特例環境配慮書に係る見解書の要約

- 1 環境影響評価の実施者の名称及び所在地
名 称 : 東京都
代表者 : 東京都知事 小池 百合子
所在地 : 東京都新宿区西新宿二丁目 8 番 1 号
- 2 事業者の名称及び所在地
名 称 : 東京都
代表者 : 東京都知事 小池 百合子
所在地 : 東京都新宿区西新宿二丁目 8 番 1 号
- 3 対象計画の名称及び種類
名 称 : 多摩都市計画道路 3・1・6 号南多摩尾根幹線
(稲城市百村～多摩市聖ヶ丘五丁目間) 建設事業
種 類 : 道路の新設及び改築
- 4 対象事業の内容の概略

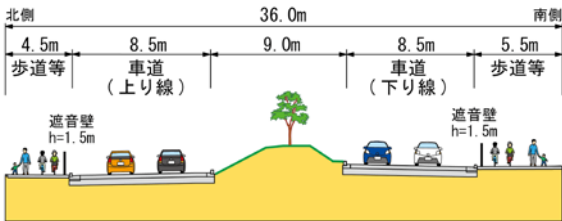
都民の意見の概要	事業者の見解
<p>尾根幹線整備事業での今回の事業区間 4.1kmのうち、標準区間とトンネル等区間について、環境影響評価が示されました。</p> <p>特例環境配慮書では、「尾根幹線整備方針、多摩ニュータウン再生の方針に基づきつつも、既存計画（A案）のままでは保全地域の湿地直下となりトンネル掘削による湿地内の生物の生息（育）環境への影響が懸念される」とし、トンネル等区間 1.2km について、新たに湿地の南側ルート案（B案）を検討しています。</p> <p>私たちは、A案と比較するならばB案を採用すべきとの立場ですが、B案に対しても懸念があります。</p> <p>当該の湿地は、連光寺・若葉台里山保全地域 33ha のほんの一部ですが、多摩地域でも希少となったこの湿地環境には、保全すべき特徴的な生態系があります。</p> <p>そして、その湿地が湿地であるために不可欠なのが地下水の供給ですが、周辺地域の急激な宅地化により、流入量はごく少ないのが現状です。</p> <p>今後、間接的であっても工事が周辺地域の地下水環境に影響を与えることがあれば、湿地の水環境、生物生息（育）環境を劣化させかねないことを懸念し、意見申し上げます。</p>	<p>特例環境配慮書において、「トンネル等区間」については、既定都市計画の位置とした【A案】と既定都市計画の位置より南側とした【B案】の異なる複数の対象計画案を策定し、【A案】と【B案】の評価結果の比較を行い、「標準区間」については評価結果を整理しました。この特例環境配慮書について、令和元年8月に都市計画変更素案及び特例環境配慮書の説明会を開催し、あわせて、オープンハウスも開催しました。</p> <p>今後、都民の皆様の意見書や関係市長等の意見、都民の意見を聴く会での意見、知事からの審査意見書を勘案して、特例環境配慮書における複数案から1案を選定し、計画策定を行います。</p> <p>連光寺・若葉台里山保全地域の湿地については、特例環境配慮書の「地盤」、「水循環」及び「生物・生態系」の項目において、【A案】、【B案】それぞれについて環境影響評価を行っています。「地盤」については、評価の指標とした「地盤沈下を進行させないこと」を満足します。「水循環」については、評価の指標とした「地下水等の状況に著しい影響を及ぼさないこと」を満足します。「生物・生態系」については、評価の指標とした「生息（育）環境に著しい影響を及ぼさないこと」及び「陸水域生態系に著しい影響を及ぼさないこと」を満足します。</p> <p>いずれの項目においても【A案】、【B案】ともに評価の指標を満足しています。</p> <p>また、トンネル工事の施行中には、環境保全のための措置として湿地の流量及び湿地周辺の地下水位をモニタリングします。あわせて、植生図を作成し、生息（育）環境の変化の有無を把握します。</p> <p>なお、湿地の生息（育）環境を主に支える共同井戸からの流入と湿地周辺からの湧水については、難透水性の古期ローム層の上に分布する新期ローム層、沖積層及び盛土・埋土層に雨水が浸透したもの</p>

都民の意見の概要	事業者の見解
	<p>です。トンネルの掘削工事により、これらの集水域の改変は行わないため、影響はありません。</p>

図 5.3-1 騒音予測地点断面図（西側坑口部 聖ヶ丘四丁目付近）

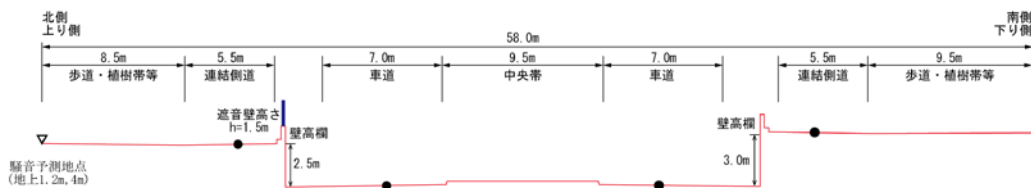
都民の意見の概要	事業者の見解
<p>トンネル西側出口（聖ヶ丘）からは、トンネル内、車走行に起因する車騒音が放出されるが、この点について、何ら考えられていないように思われる。</p> <p>西側・聖ヶ丘四丁目南部には、この騒音が問題になるのは必至である。</p> <p>そこで、少しでも低下させる為、西側走行車線（トンネル入口）の西側に、防音壁（住宅地の方が高い為、ある程度、高く、長さは、人家のない交差点方向に音が行くように、少なくとも、電車2両（40m）位は必要）を設置してもらいたい。</p>	<p>トンネル坑口部における騒音の予測では、トンネル内を走行する自動車に起因するトンネル坑口からの音を加味して予測しています。</p> <p>トンネルの西側坑口部（聖ヶ丘四丁目付近）及びトンネルの東側坑口部（長峰三丁目付近）において、図 5.1.3-1、図 5.1.3-2 に示すとおり、遮音壁を考慮した騒音の予測を行っています。また、図 5.1.3-3 に示すとおり、トンネルの西側坑口部（聖ヶ丘四丁目付近）では、北西側に高さ 1.5m 又は 2.0m、トンネルの東側坑口部（長峰三丁目付近）では北側に高さ 1.0m、南側に高さ 2.0m 又は 2.5m の遮音壁を設置します。あわせて、低騒音舗装を採用するとともに、東側坑口部の北側の側壁に吸音対策を施すことにより、騒音の予測結果は、評価の指標とした環境基準を満足します。</p>

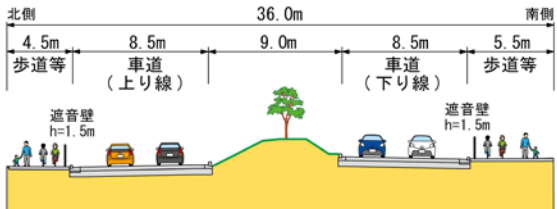
都民の意見の概要	事業者の見解
<p>トンネルの周囲に水捌けの良い砂利などを数メートル幅で全体を覆って、水を塞き止めるのではなく、積極的に環境を守る検討。連光寺の説明会で、トンネル工事に湧水が出たらゴムシートで対策する。との説明を含め、環境を守りたい住民の意見や要望に応えていないように感じました。</p>	<p>環境保全のための措置として計画しているウォータータイト構造は、二次覆工として防水シート等で外周を覆う構造であり、地下水がトンネル坑内へ流入することを防止するためのものです。</p> <p>トンネルが主に通過するのは稲城層であり、稲城層の地下水位は低く、地下水が確認できない地点もあります。このため、トンネルの存在により地下水位を低下させる可能性は低いと考えます。また、トンネル構造西側には、地下水位が比較的高い区間がありますが、範囲は限られていることや、稲城層の透水係数は砂質土の透水係数の中でも低いことから、稲城層の地下水の流れは遅く、トンネルの存在により地下水の流動が阻害される可能性は低いと予測しています。</p>
